改善箇所説明図

スロットルペダルアッセンブリー

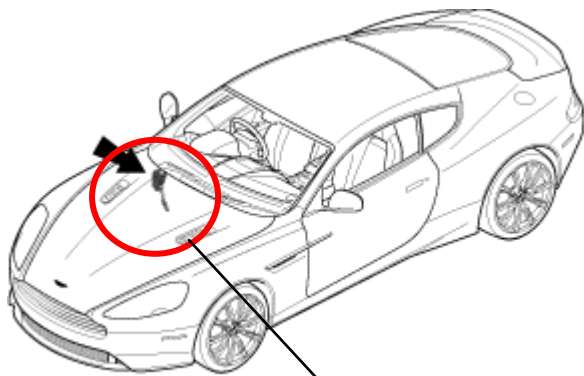
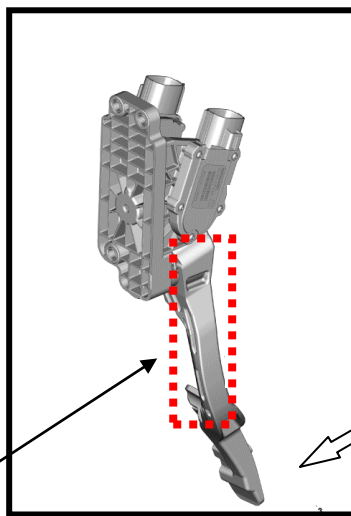
基準不適合発生箇所(スロットルレバー)

スロットルレバーの材質が不適切なため、繰り返し操作することでスロットルレバーが破損して脱落するおそれがある。スロットルレバーが脱落すると、スロットルペダルを踏み込めず、加速できなくなる。

改善の内容： スロットルペダルアッセンブリーを良品に交換する。
